Mitteilung

Betr.: Vorl. Freigabe

Änderung

Vorzeichenrechenwerk

Änderung nach Angaben auf Blatt 2 (Vorzeichenrechenwerk):

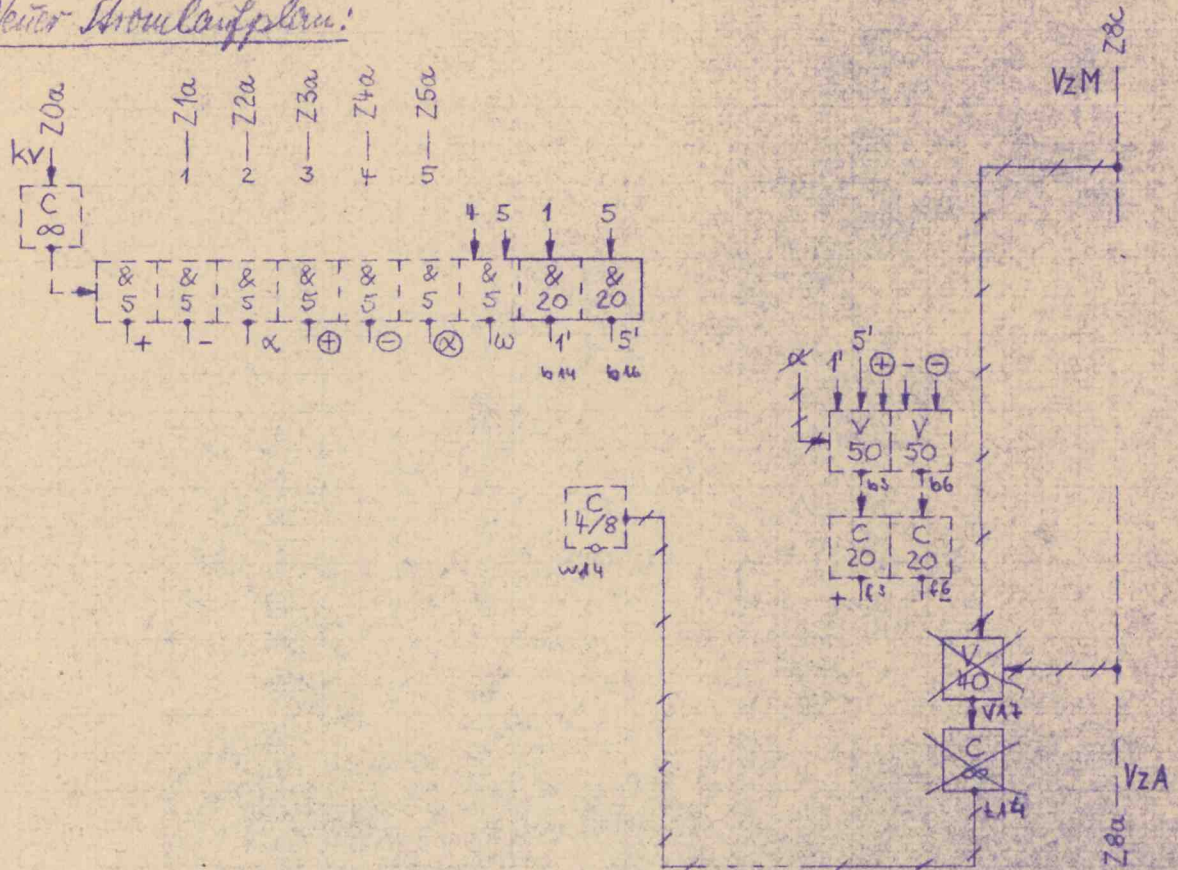
Transistor T26 auf  $\beta 15$  ist auszulöten!

- Verdrahtungsänderungen:
- (24) Z1a - 02 - 08 - 017 zusätzlich auf b13
  - (28) Z5a - 019 - 022 " " b15
  - (31) Z8a - j11 - q17 ändern in Z8a - j11
  - (44) Z8c - b8 - r16 " " Z8c - b8
  - (47) r5 - r11 - r21 - b2 ändern in r5 - r11 - r21
  - (49) q6 - q23 - a2 " " q6 - q23
  - (52) q26 - 018 - r8 - r4 - b4 " " q26 - 018 - r8 - r4

- Neu: blrt n 15 - a 16  
 blrt b 2 - b 14  
 blrt b 4 - b 16
